**AVIS DE L'AUTORITÉ ENVIRONNEMENTALE PAYS DE LA LOIRE  
SUR LE PROJET DE PARC ÉOLIEN DE LA LANDE SUR LES  
COMMUNES DE COMMER ET DE MARTIGNÉ-SUR-MAYENNE (53)**

**n° PDL-2021-5864**

Figure 2: les 3 zones d'implantation potentielle étudiées (source : étude d'impact page 27)

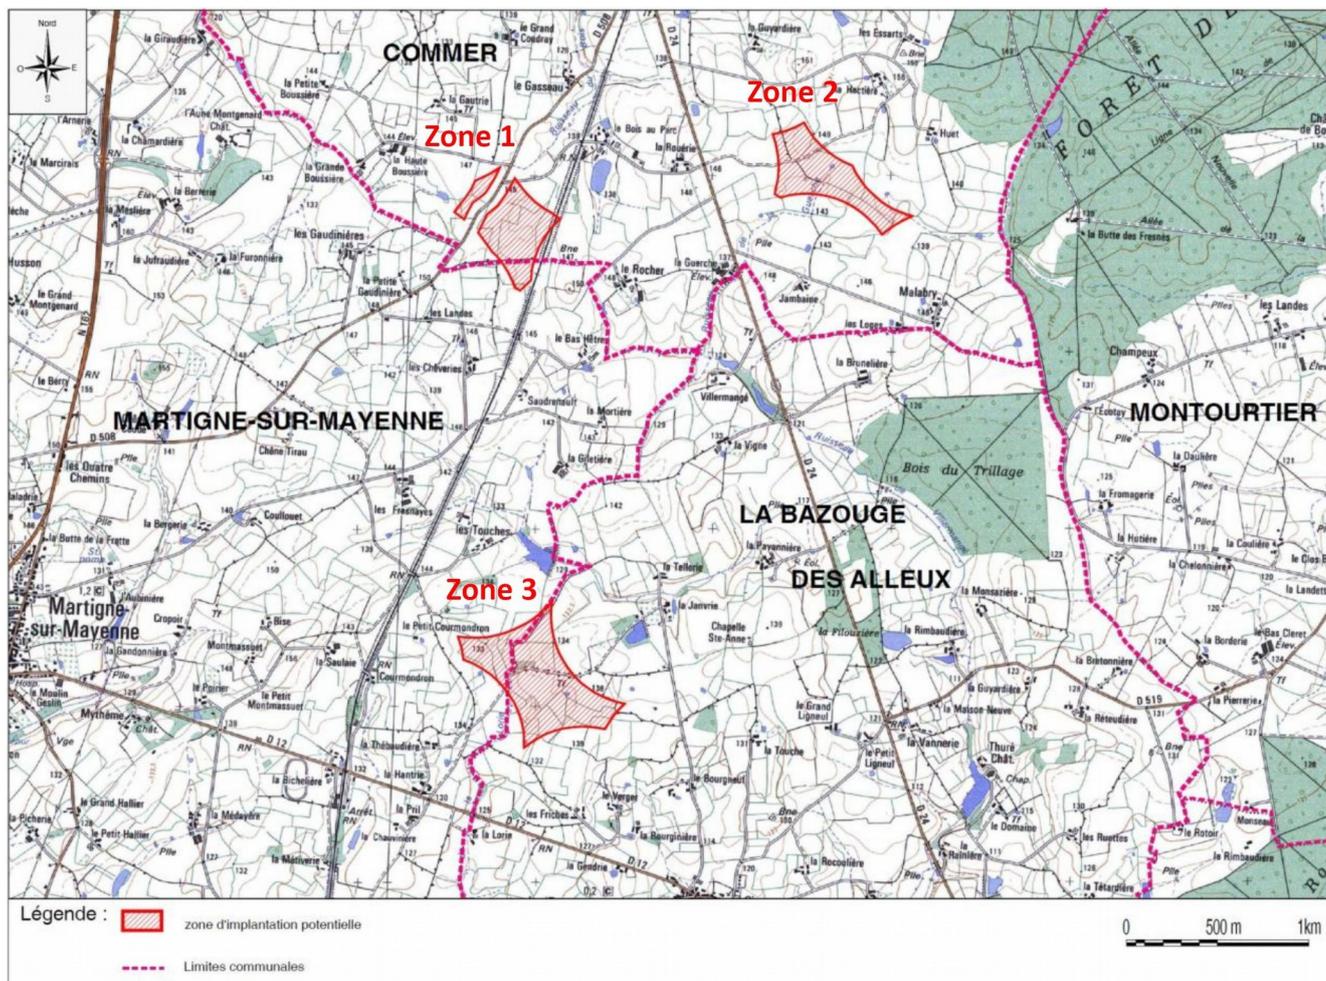
Les différentes aires d'études comprennent une aire d'étude rapprochée de 4 km de rayon et une aire d'étude lointaine de 15,9 km de rayon (étendu à 20 km pour l'étude paysagère). Les représentations de ces aires d'étude sur les illustrations cartographiques sont toutefois variables, l'aire d'étude rapprochée étant parfois représentée sous la forme d'un carré, parfois sous la forme d'un cercle, parfois sous une forme calculée selon un éloignement aux limites des trois zones d'implantation potentielle. Pour l'étude « milieux naturels, faune, flore », une aire d'étude immédiate allant jusqu'à 1 km des zones d'implantation potentielle est aussi considérée.

La justification de ces différentes aires d'études n'est pas exprimée clairement. Leur représentation changeante n'aide pas à établir leur fonction de repère géographique.
